Starfsstöð	Heimilisfang	Viðstaddir
SF-2582 Leikskólinn Tjarnarskógur - Tjarnarlöndum	Tjarnarlönd 10-12 700 Egilsstaðir	Sigríður Herdís Pálsdóttir Leikskólastjóri Birna Ósk Óskarsdóttir Matráður

Tílefni	Eftirlit framkvæmt	Dagsetning skýrslu
Reglubundin skoðun	13.12.2019	18.12.2019

Mynd 1

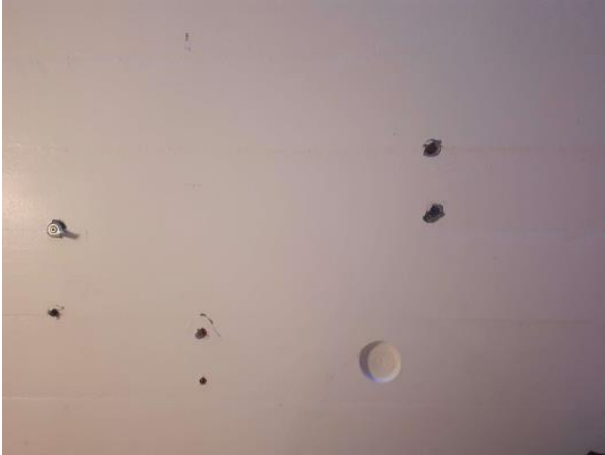
Kominn er tími á að mála veggi í húsnæði skólans. Teknar voru meðfylgjandi myndir sem sýna skemmdir í veggjum. Þessar skemmdir eru staðsettar í leikrymum barna.

Búið er að skipta út einhverju af gömlu raflagnaefni í húsinu, þær dósir sem voru brotnar og stafaði slyshætta af eru farnar. Einn nýr rafmagnstengill sem staðsettur er niðri við gólf í hvíldarrými á Tjarnarbæ er ekki nógu vel festur í vegginn. Þetta þarf að laga hið fyrsta.

Gera þarf við gólfduk í fataklefa á skógarbæ, samskeyti hafa opnast og óhreinindi geta safnast fyrir.
